Mutatkozzon be talán a téma, amelynek ügyében összeül ez a parlament.

— Új és — nem öndicséretből mondom — nagyon szép tizenkét évfolyamos iskola vagyok Csepel-Csillagtelepen. 1960. szeptember 10-én születtem, tizenkét millió forintból. 24 tanteremben napról napra 1100 tanuló és 49 nevelő fordul meg, s mind büszkéim, mint ahogy büszke mindenki, akinek valami köze van hozzám, s aki látott...

3. KEP.

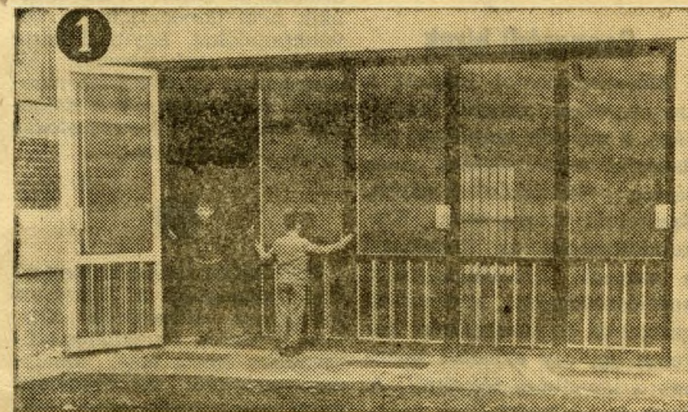
Minden folyosó végén ivókút díszlik. Igen, díszlik, mert használni már az első nap óta nem lehet.

ZALAVÁRI mérnök: — Szerencsére, mert ha jó, már rég letörött volna. Rossz a szabvány...

BERUHÁZÓ VÁLLALAT: — Az átvételkor jó volt. A vízodavezető műanyagcsövet tépték le a gyerekek. Oda masszívabb cső kellene, de nem gyártja az ipar. Rossz a szabvány...

SZOLÁNKA JÓZSEF, a Művelődésügyi Minisztérium illetékes főmérnöke: — »Tüléptünk« ezen az ivókútjain. Már az ideán épülő iskolákban is megfelelőbb, masszívabb fog megjelenni.

2. KEP.

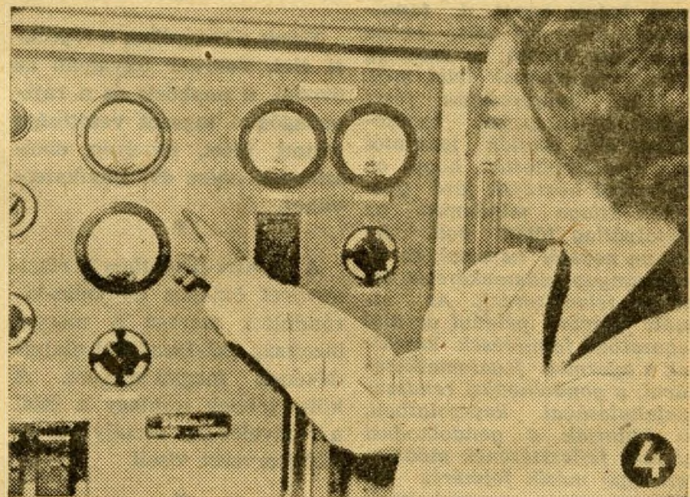
Baj van a folyosói ruhaszékrenyekkel is. Először is kiszakadnak az akasztók, másodszor »elkajultak« az ajtók.

ZALAVÁRI LAJOS: A beruházó vállalat nem az általunk ajánlott akasztókat szereltette fel, az ajtók pedig nem terv szerint készültek el.

KULCSÁR TIVÁDAR, a Fővárosi Beruházó Vállalat kirendelt vezető mérnöke: A tervezés »egyes« akasztókat ajánlott. 270

300 darabot kellett volna felszerelni. Helyette ezt a megoldást választottuk. Kétkedünk abban, hogy kiszakadnak. De ha mégis hiba van velük, természetesen a legrövidebb határidőn belül kijavítjuk. Ami az ajtókat illeti: a

4. KEP.

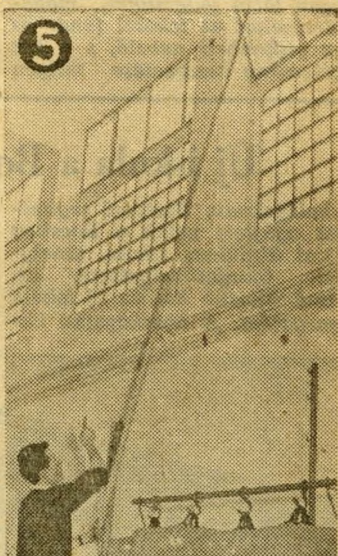
A fizikai előadásban, Demeter Károlyné fizika-matematika szakos tanár teszi fel az interpellációs kérdéseket az újságíró helyett, aki ezúttal csak »közvetítő«: — Szép, élénk színű, nagyablakos terem a fizikai, és ugyanilyen a kémiai előadó is. De először: nem lehetett volna lépcsőzetesen megépíteni? Másodszor: az ideális az lenne, ha minden asztalhoz konnektort, folyóvizet és gázt vezetnek volna. Harmadszor: a felhúzó tábla sokkal jobb, hasznosabb lenne. Negyedszer: a kapcsolótábláról hiányzik a transzformátor, így csak nagy feszültséggel, 220 Volttal tudok dolgozni.

ZALAVÁRI mérnök: — Az első probléma engem érint. Csak azt válaszolhatom: az ezután tervezendő iskolákban igyekszem megvalósítani a lépcsőzetes alapzatot, a padokat félkör alakban helyezem el.

MINISZTERIUM: — Ami a második kérdést illeti, az ideális valóban az lenne, amit a tanár javasolt, s reméljük, a jövőben meg tudjuk valósítani... A felhúzó táblát pedig már a közeljövőben elkészülő típusterveinknél is alkalmazzuk.

BERUHÁZÓ VÁLLALAT: — A negyedik kérdésre válaszolunk. A képen ábrázolt kapcsolótábla régebbi típus, ma már egy modern, minden igényt kielégítőt szerelünk fel mindenhol. A vállalat egyébként megrendelte a transzformátort, s mihamar a gyártó vállalat leszállítja, mi felszereljük.
